Réf. CRMS : AA/MB/BXL22060_656_Haute_233_LeRenard

Objet : Bruxelles. Rue Haute, 233. Le Renard.

Demande de permis unique portant sur la restauration des façades et des toitures.

Examen du complément d'informations et avis conforme de la CRMS

Ci-dessus : Photo d'un des châssis condamnés et vue sur la charpente dont certains éléments seront remplacés après études. Image tirée du dossier.

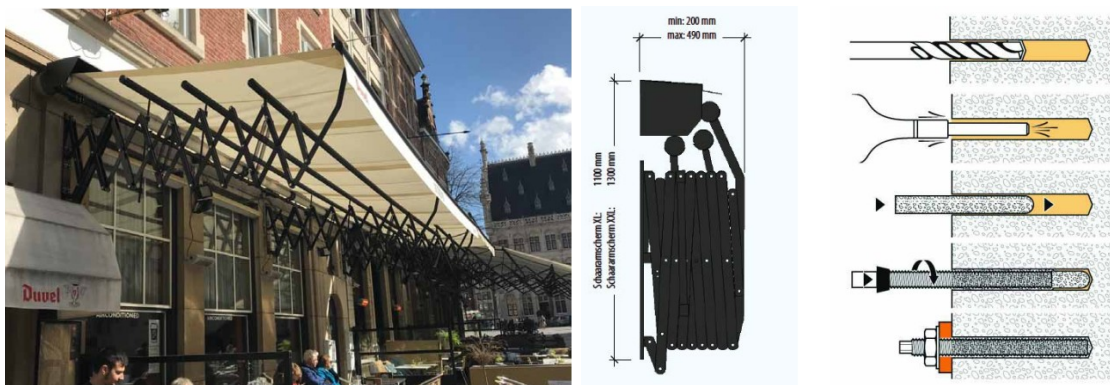
Une étude approfondie de la charpente devra être effectuée avant toute intervention de renforcement ou de remplacement de pièces afin de favoriser la conservation maximale. Les opérations seront soumises à l'approbation de la DPC. La CRMS se réjouit de l'intention de laisser les fermes apparentes. Cependant, elle craint que la mise en œuvre d'une double épaisseur d'isolant n'empiète partiellement sur les pièces de charpente. Si tel est le cas, la CRMS préconise la pose d'une seule couche d'isolant.
